改善箇所説明図

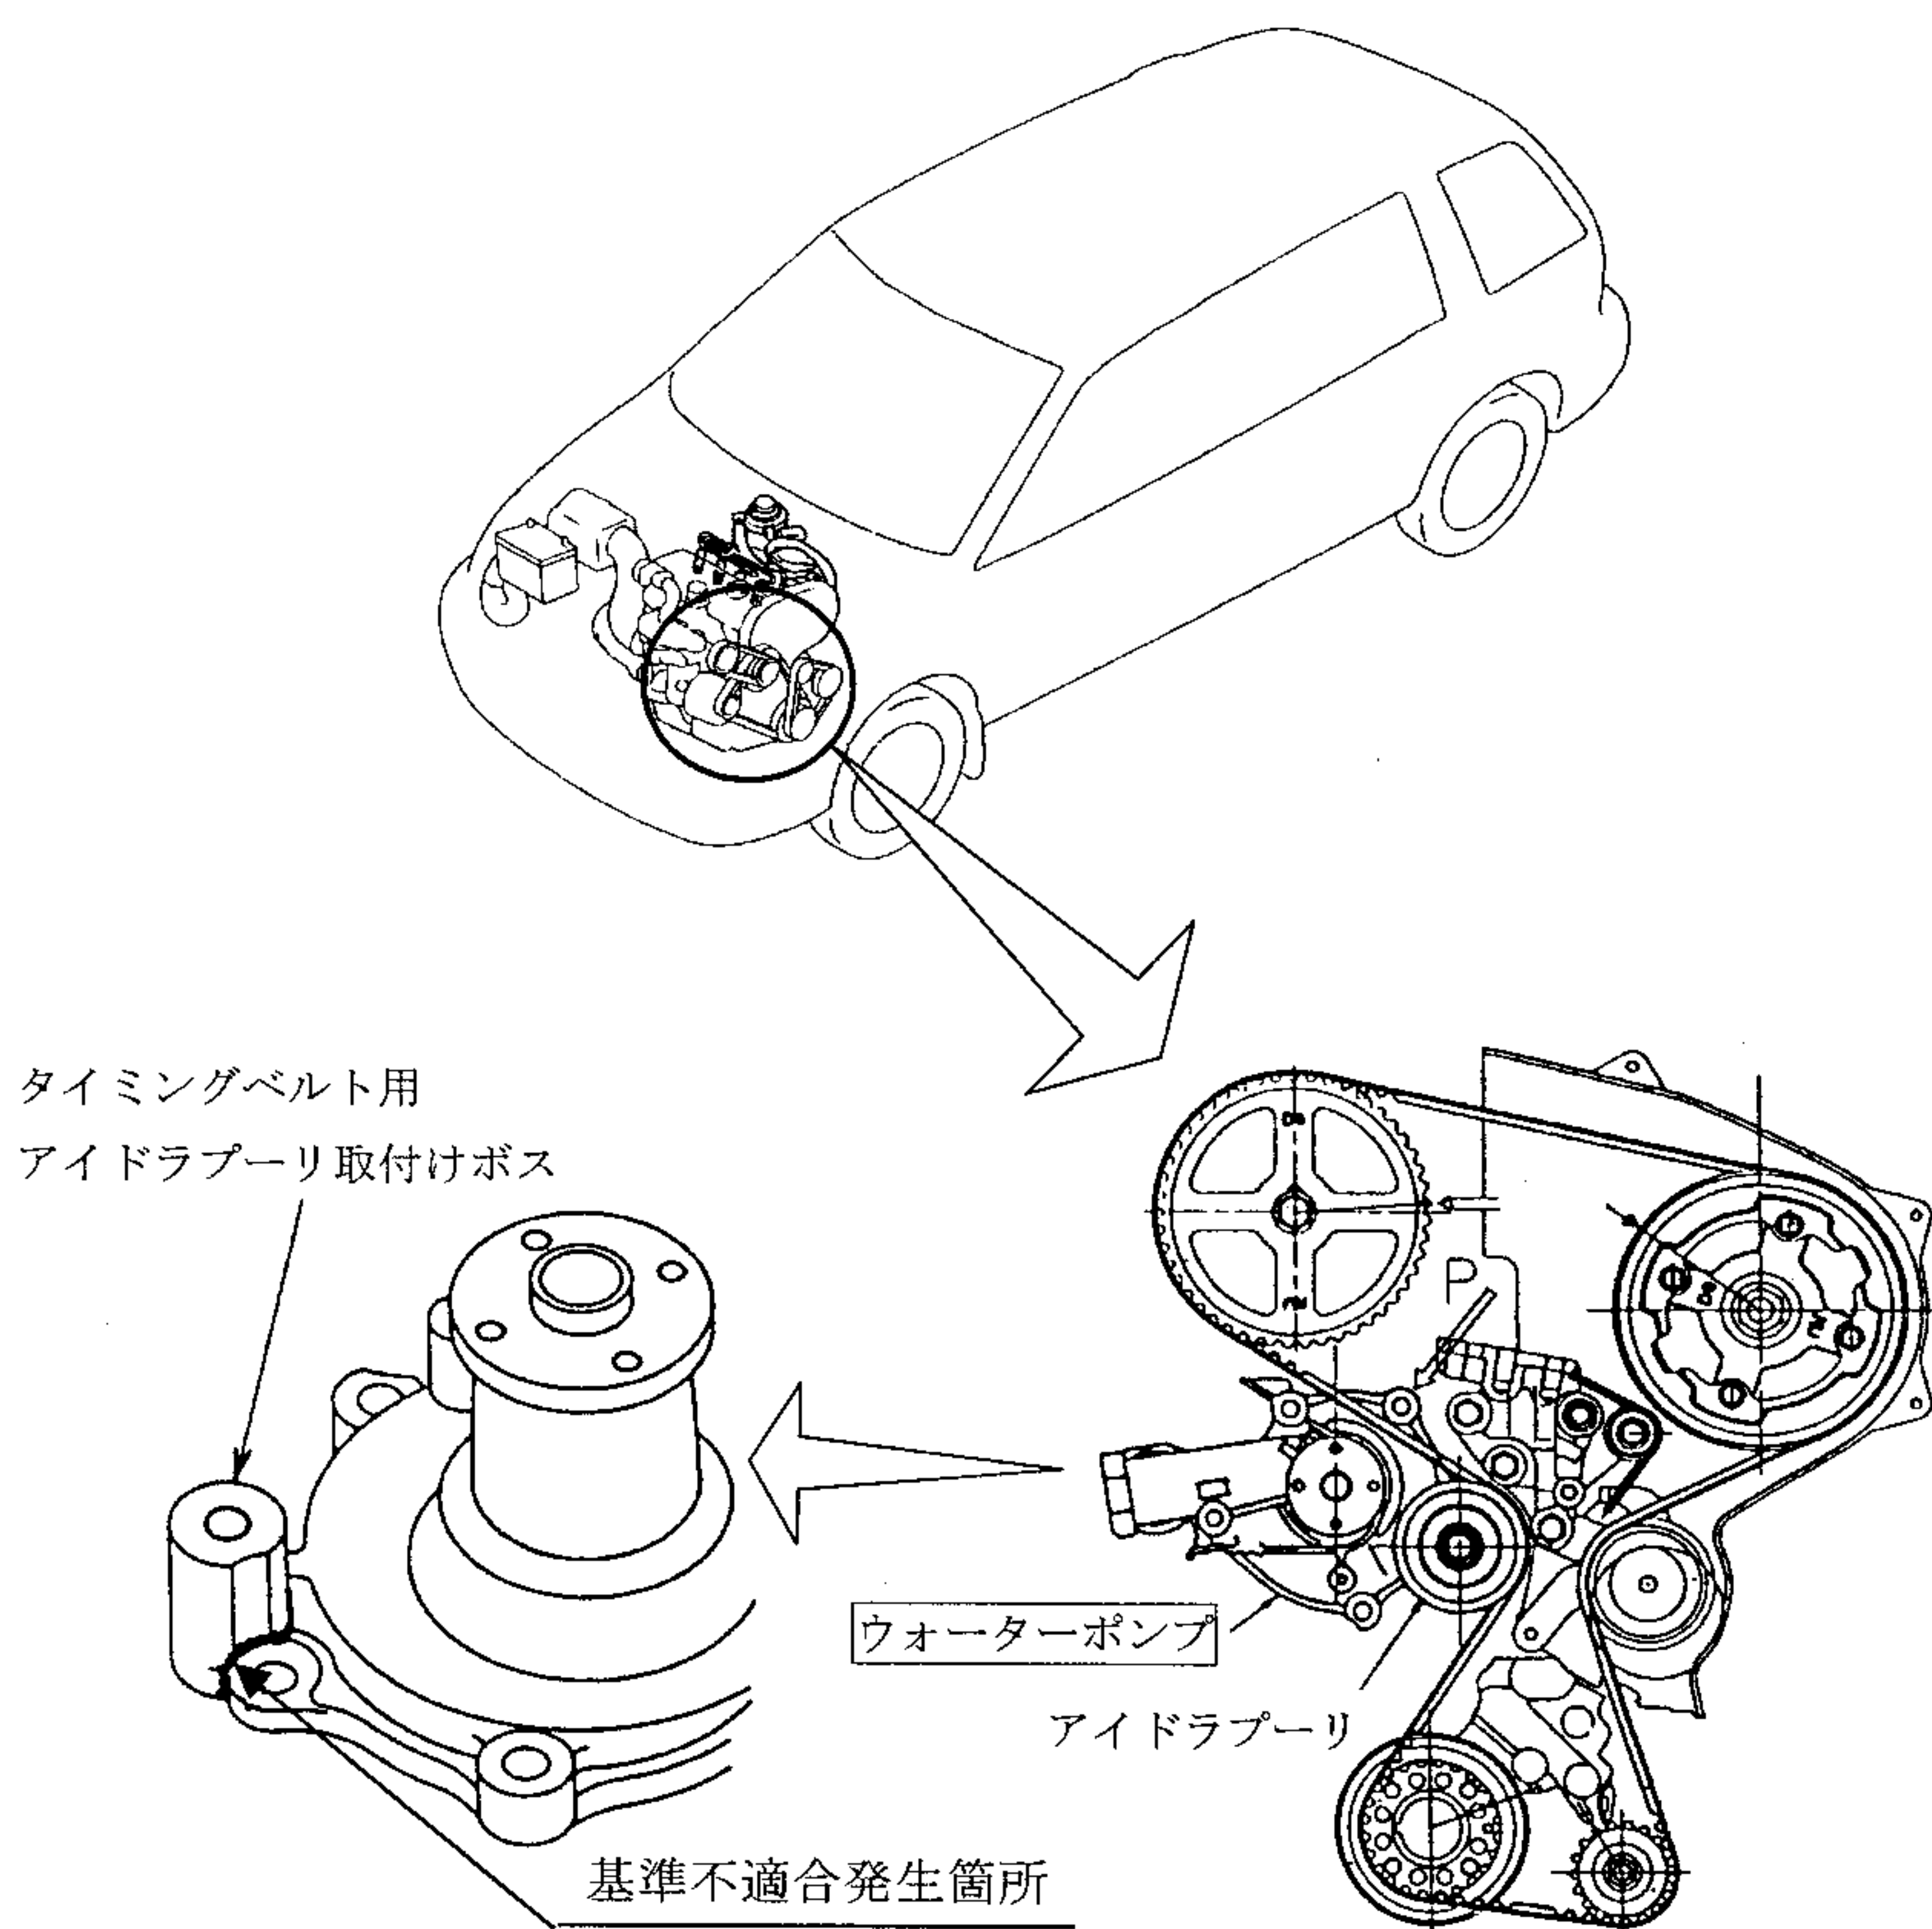
ウォーターポンプにおいて、タイミングベルト用アイドラプーリ取付け部の肉厚が薄いため、強度が不足している。そのため、そのままの状態で使用を続けると、最悪の場合、取付け部が破損し、当該プーリが脱落し、タイミングベルトが外れバルブタイミングがずれ、原動機が損傷するおそれがある。

全車両、ウォーターポンプを点検し、未対策品が装着されている場合は、対策品と交換する。

識別：エンジンサポートブラケットの車両前方側のスタッド頭部に白色または黄色のペイントを塗布する。
